改善箇所説明図

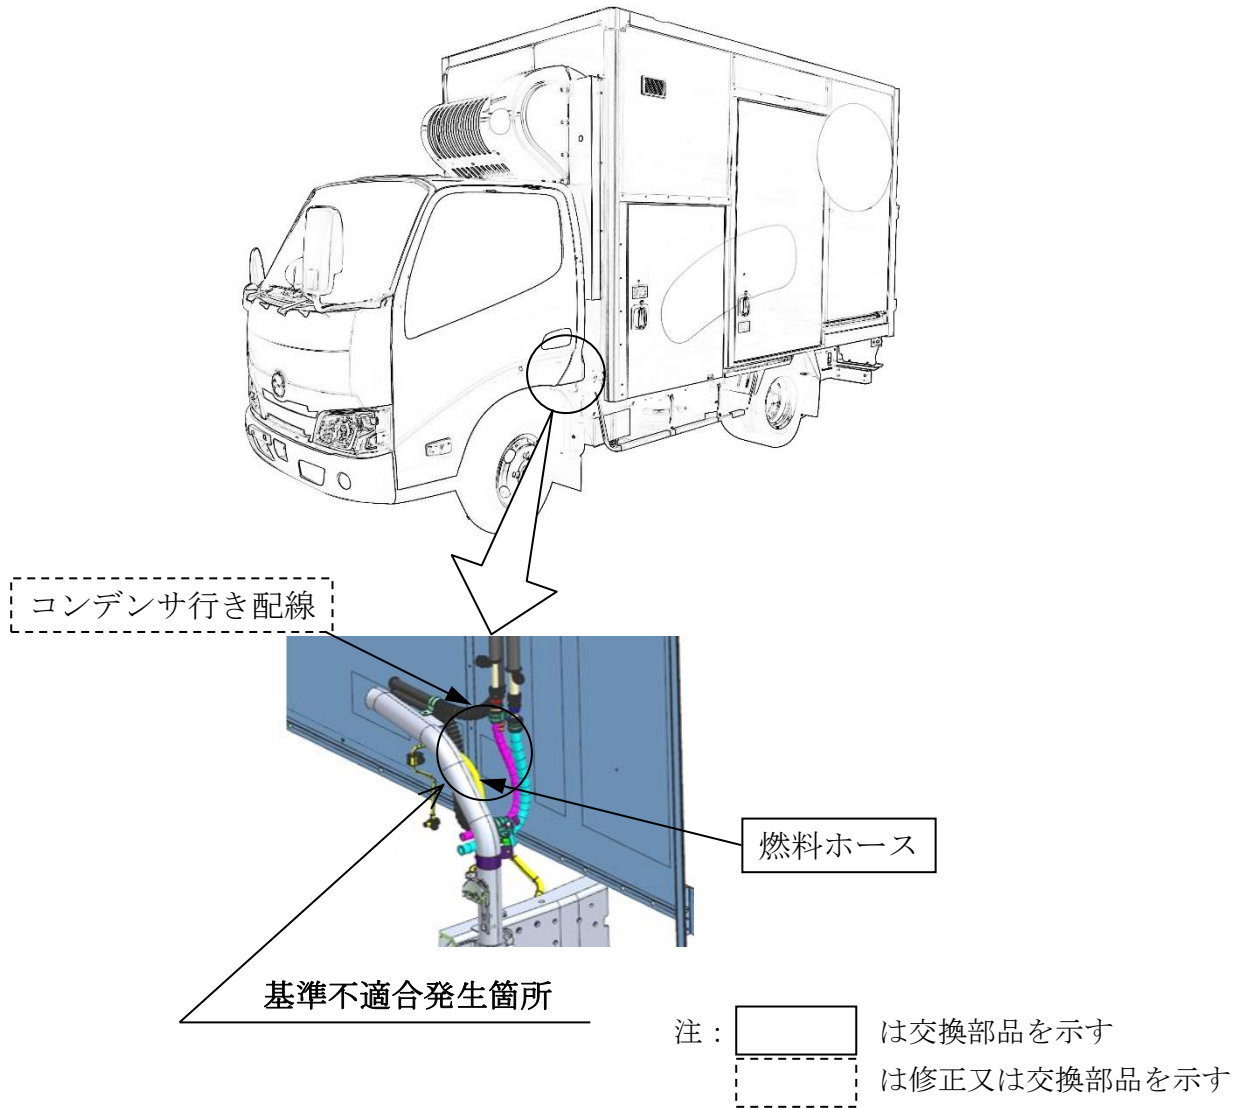
冷凍機のコンデンサ行き配線において、配索作業が不適切なため、走行振動等により燃料ホースと干渉するものがある。そのため、そのままの状態で使用を続けると燃料ホースが損傷し、最悪の場合、燃料漏れに至るおそれがある。

全車両、コンデンサ行き配線の配索を点検し、配索が不適切な場合は正しい状態に修正する。なお、燃料ホース、コンデンサ行き配線又はその両方に損傷が認められる場合は、損傷している部品を新品に交換する。
